Statens vegvesen

Vår referanse:
23/226610-11

Vår dato:
01.07.2026

Høringsuttalelse med innsigelse – Detaljregulering for Mjøssykehuset – Ringsaker kommune

Figur 1: Prinsippskisse som viser tverrsnitt av en to-løpstunnel og sikringssone 50 meter rundt tunnelen.

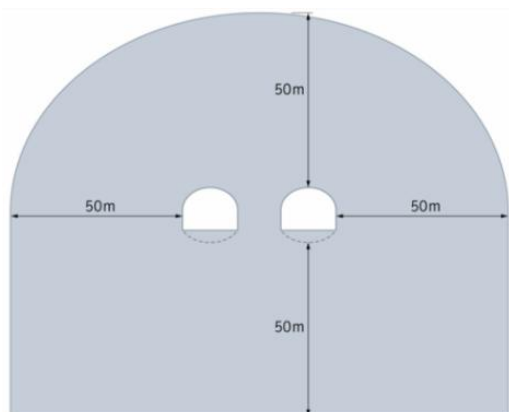
I plankartet må det reguleres en hensynssone H190 som strekker seg over tunnelen og ut 50 meter fra ytterkant av bergrom/tunnelkonstruksjon på begge sider av tunnelen. I tillegg må følgende reguleringsbestemmelse knyttes til hensynssonen:

Hensynssone H190 (trasé for vegtunnel): «H190 regulerer sikringssone rundt vegtunnel. Sikringssonen er 50 meter og avstanden måles fra ytterkant av bergrom/tunnelkonstruksjonen, se figur 1. Dersom overdekning er mindre enn sikringssonen, går sikringssonen opp til eksisterende terrengnivå».

«Innenfor sikringssonen tillates ikke tiltak eller aktivitet som kan forringe vegtunnelens stabilitet, skade vegtunnelen eller vegtunnelinnredningen (for eksempel sprengning, pigging, peleramming, spunting, boring i grunnen, sjakt- og tunneldriving, injeksjon, større utgravninger, fundamentering eller påføring av tilleggslaster).»

Retningslinje: «Statens vegvesen skal gi tillatelse til tiltak eller aktivitet innenfor sikringssonen, jf. veglova, før det kan gis tillatelse til tiltak og aktivitet.»
